Ref : JJ2209002

Objet : enquête publique du projet de Parc éolien de la Sainte Croix

Figure 1 : Synthèse des enjeux migration active issue du rapport de la LPO

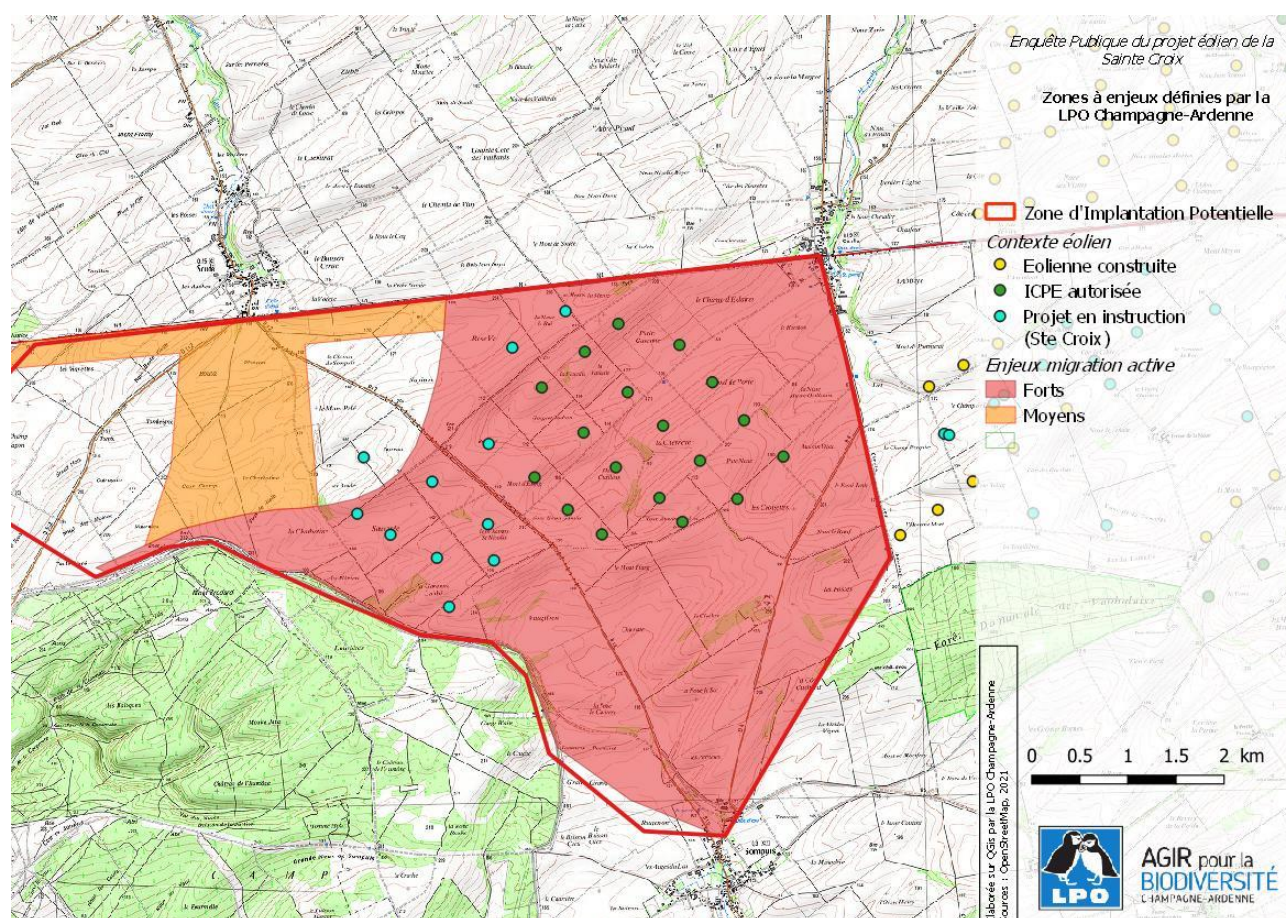
Le suivi des oiseaux migrateurs fait par la LPO permet de faire ressortir l'existence d'un couloir sur la partie est de la Zone d'Implantation Potentielle ainsi qu'un 2^{ème} couloir orienté nord / sud dans l'alignement de la vallée de la Coole (cf. Fig. 1 ci-dessous et carte 36 p. 110 du rapport de la LPO). Ces deux couloirs s'inscrivent par ailleurs dans le tracé des couloirs décrits à l'échelle régionale dans le Schéma Régional Eolien.

Figure 2 : Synthèse des enjeux avifaune issue du rapport d'Auddicé et implantation des éoliennes

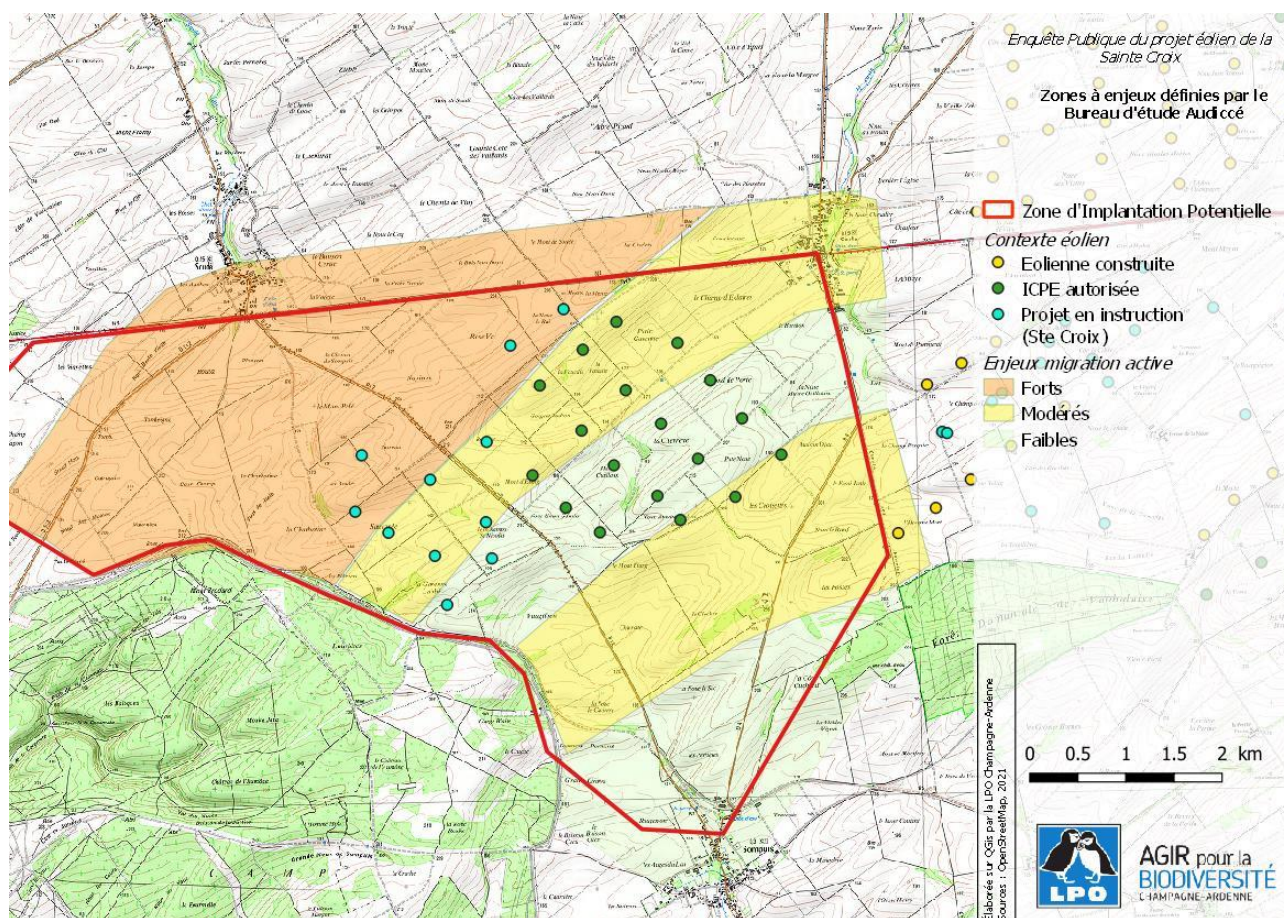
Dans l'étude réalisée par le Bureau d'études Auddicé, la partie est de la zone est en grande partie considérée comme ne présentant que des enjeux faibles à modérés, tandis que la partie ouest est considérée comme présentant les plus forts enjeux (fig. 2). Les 18 éoliennes du parc de la Maison Dieu viennent donc s'implanter dans la partie jugée comme ayant des enjeux faibles par Auddicé, tandis qu'elles se trouvent dans la zone affichant les plus forts enjeux selon le rapport de la LPO.

Figure 3 : Localisation du parc éolien de la Maison Dieu et du projet de la Sainte Croix par rapport aux couloirs de migration du SRE

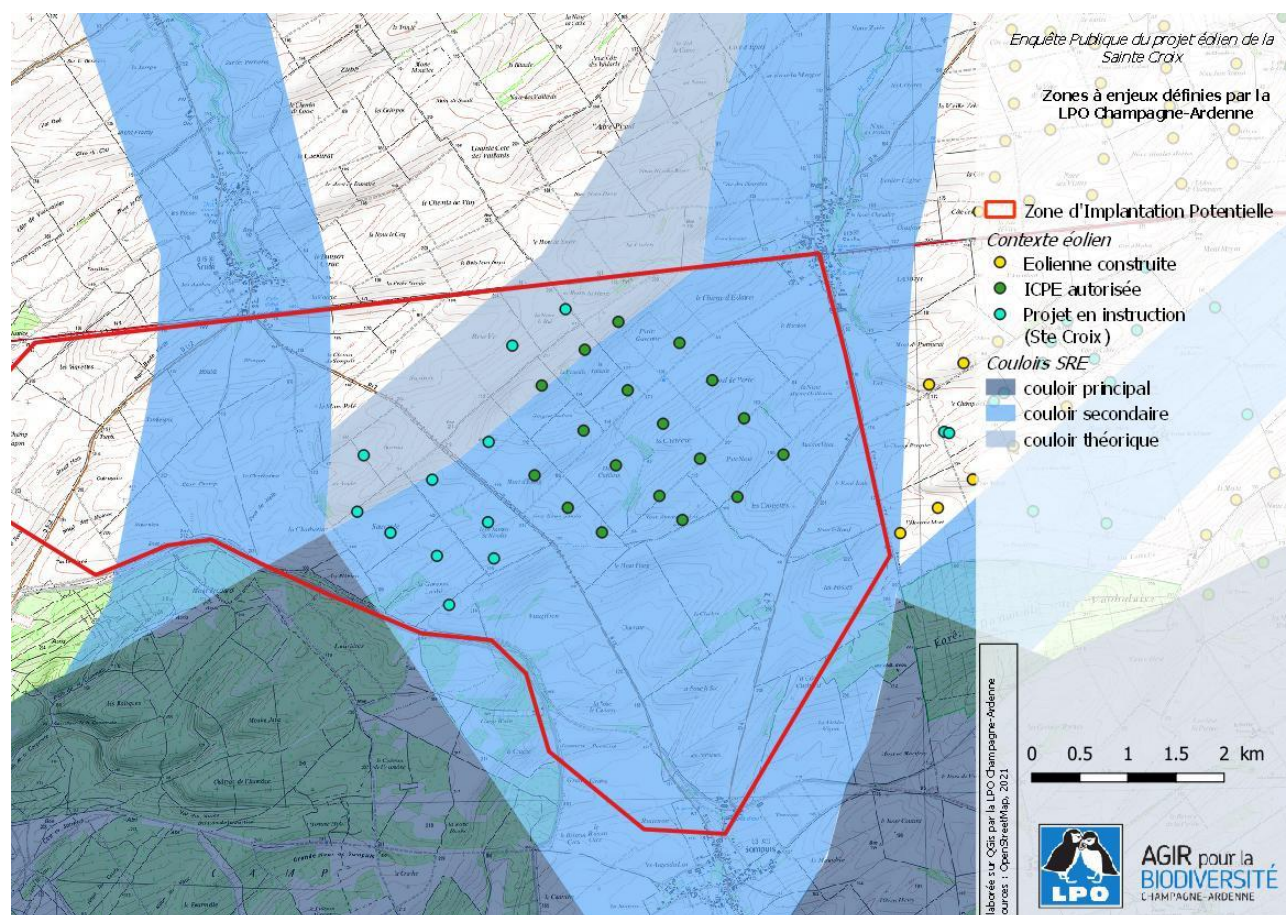
La position en bloc des 18 éoliennes du parc de la Maison Dieu va entraver la migration des oiseaux sur une largeur de plus de 2 km, qui plus est, dans un couloir de migration reconnu comme prioritaire à l'échelle régionale (fig. 3). L'ajout des 11 éoliennes du projet de la Sainte Croix va renforcer cet impact en élargissant l'effet barrière qui passera de 2,8 km à près de 4 km dans la partie sud. Sur les onze éoliennes prévues, 7 se trouvent dans le tracé du couloir de migration du SRE et une 8^{ème} se trouve en limite de ce couloir. A l'échelle des enjeux relevés localement lors de l'étude d'impact, une seule des 11 éoliennes se trouve en dehors de la zone à enjeux forts définies par la LPO. En prenant le contrepied, c'est-à-dire en se basant sur les zones à enjeux définies par le Bureau d'études Auddicé, 4 éoliennes se trouvent dans la zone d'enjeux forts et 2 autres en limite, ce qui est contradictoire avec l'argumentaire employé dans l'étude d'impact du parc de la Maison Dieu où le pétitionnaire proposait une implantation uniquement dans les zones à enjeux faibles ou modérés.
